改善箇所説明図

エンジン補機ベルト

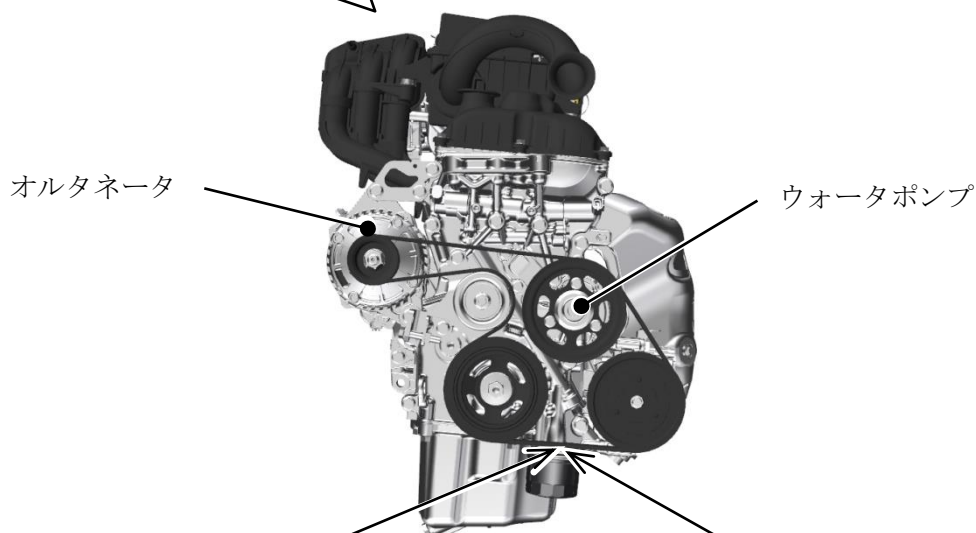
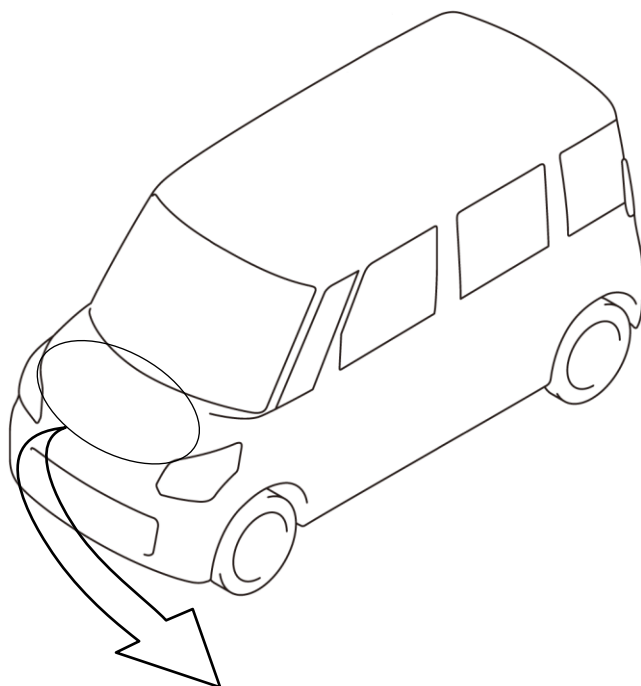
基準不適合箇所

エンジン補機ベルトの構造が不適切なため、当該ベルトの耐久性が不足しているものがある。そのため、ベルトの共振により当該ベルトが破断し、オルタネータやウォーターポンプが停止して警告灯が点灯し、最悪の場合、走行中にエンジンが停止して再始動できなくなるおそれがある。

改善の内容

全車両、エンジン補機ベルトを対策品に交換する。

識別：ID プレートに白色のシールを貼付する。
